SERVICE INFO – INA 0188

Kiristinvarsi 533 0075 30

Varmista ruuvien oikea pituus

Kuva: Vasemmalla uusi malli/oikealla vanha malli

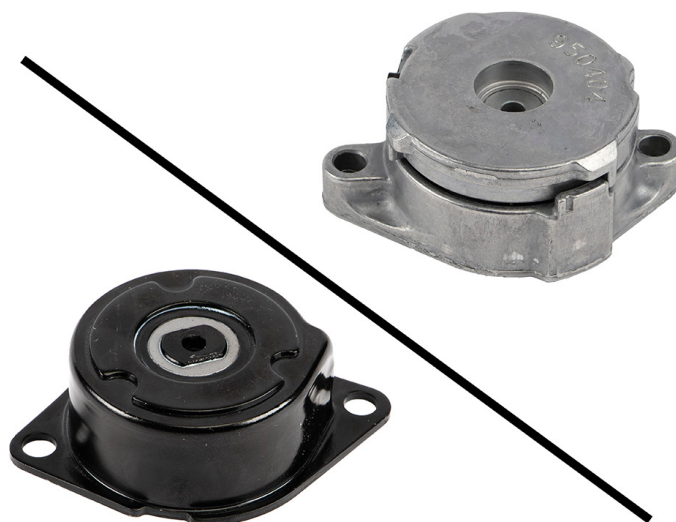
Tuotteidemme jatkuvan kehityksen puitteissa modifioitiin kiristinvarsi 533 0075 30. Tämän vuoksi tarvitaan uuden mallin asennukseen lyhyemmät ruuvit. Ruuvit M8x35 muuttuvat ruuveiksi M8x22.

Tämä huoltotiedote esittää nykyisen mallin (kuva oikealla) ja uuden mallin (kuva vasemmalla) ulkonäölliset erot.

Uuden kiristinvarren 533 0075 30 asennuksessa on käytettävä vain M8 x 22 ruuveja!
